监 理 工 程 师 通 知 单

工程名称：禹州市晶能 50MW 光伏发电项目

编号：CZZH-YZJN-TZ-050

主题：关于光伏区箱逆变设备及电气部分存在问题事宜；

附部分问题照片：

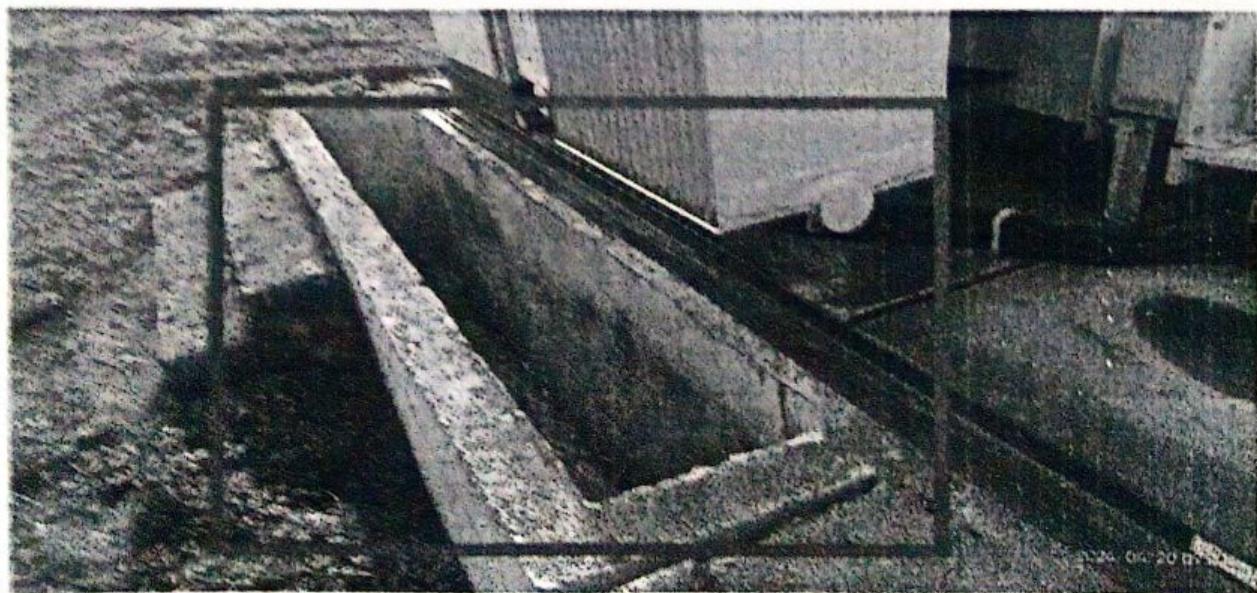
- 1、箱逆变设备基础内电缆防火涂料涂刷不符合设计要求，防火封堵未做或封堵不到位，电缆支架未安装，基础内布线（电缆、通讯）凌乱。
- 2、11#箱逆变设备直流侧缺少安全防护板，15#箱逆变设备高压侧锁具损坏，1#-3#箱逆变直流侧电缆进箱体隔板缺少，所有箱逆变设备未做防火隔板，不符合设计要求，存在重大安全隐患。
- 3、箱逆变设备基础预埋件未做防锈处理、设备与预埋件未焊接固定，设备与预埋件未做保护（砂浆）设备基础内易进雨水，8#箱逆变基础透水严重。
- 4、箱逆变设备基础踏步损坏严重、沉降、保护层脱落。
- 5、箱逆变设备基础事故油池外壁不在同一水平，且未铺设篦子、鹅卵石，未配置消防设备。
- 6、箱逆变设备基础检修洞口未安装盖板、上下爬梯材料生锈。
- 7、箱逆变设备两点接地搭接面积不足，焊接工艺较差，且未做防腐处理、未涂刷接地标志（黄绿色）。

按设计要求及规范进行整改处理。
